MINISTERIO DE AMBIENTE Y CAMBIO CLIMÁTICO DE LA PROVINCIA DE JUJUY
EXpte. N° 1100-53-2024-MAyCC-LICITACION PUBLICA NACIONAL 1/2024
CONSTRUCCIÓN DE MINI ESTACIÓN DE TRANSFERENCIA CAIMANCITO

CIRCULAR 4

Por la presente, se establecen modificaciones en el diseño, puntualmente en relación a pavimentos alrededor de la nave principal, dimensionado del sector bajo tolva y ubicación de la nave auxiliar. Tales modificaciones deben ser consideradas en la oferta, teniendo en cuenta su resolución técnica, cómputo y presupuesto y su impacto en todos los ítems que sean alcanzados por las mismas.

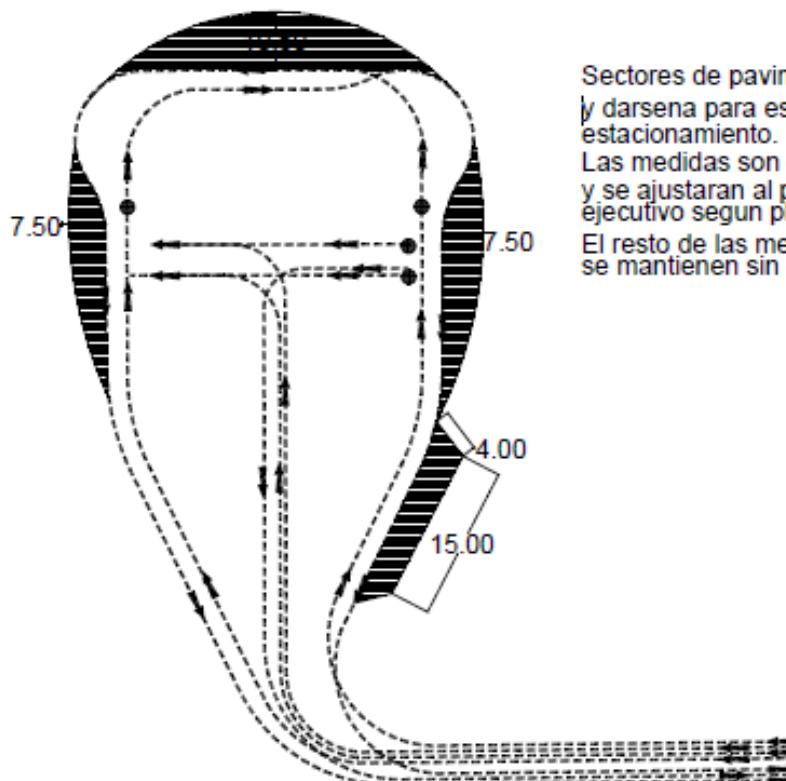
La primera modificación se refiere a la ampliación de pavimentos que se refleja en Gráfico N° 1, marcado en sombreado, con el agregado de superficie a considerar.

Sectores de pavimento a ampliar
y darseña para espera y
estacionamiento.
Las medidas son orientativas
y se ajustaran al proyecto
ejecutivo segun pliego
El resto de las medidas se
mantienen sin cambios

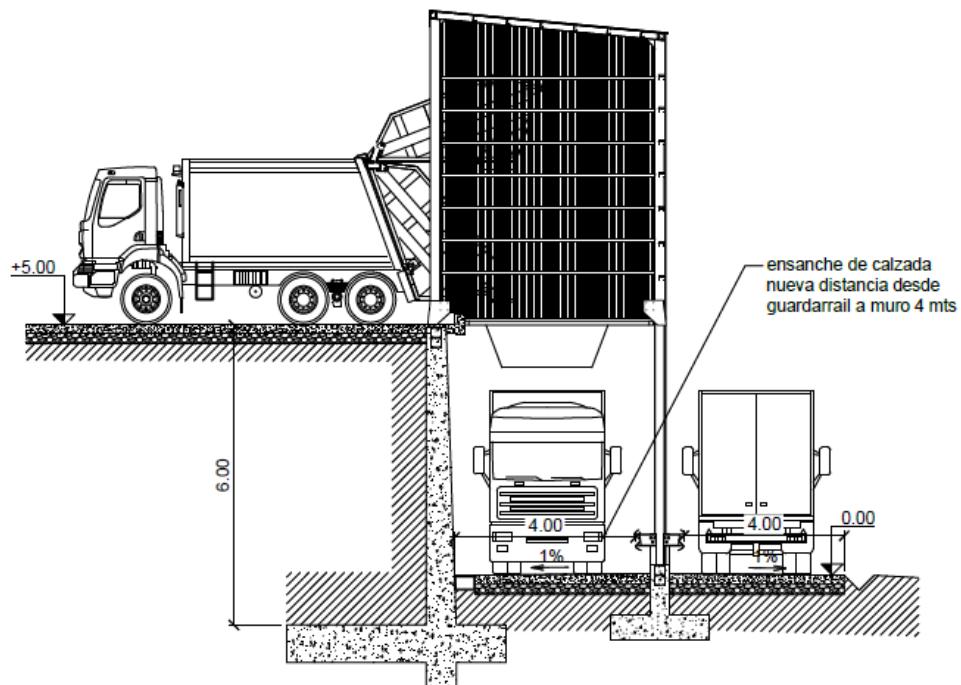
La segunda modificación refiere al ensanche del sector lateral de la nave principal, de descarga bajo tolva, originalmente de 3.50 mts a 4.00 mts. tal como se aprecia en el Gráfico N° 2. En consecuencia, este cambio significará la ampliación de la estructura de la nave principal, su cerramiento, cubierta, ancho de tolva, etc. para adaptarse a la nueva dimensión.
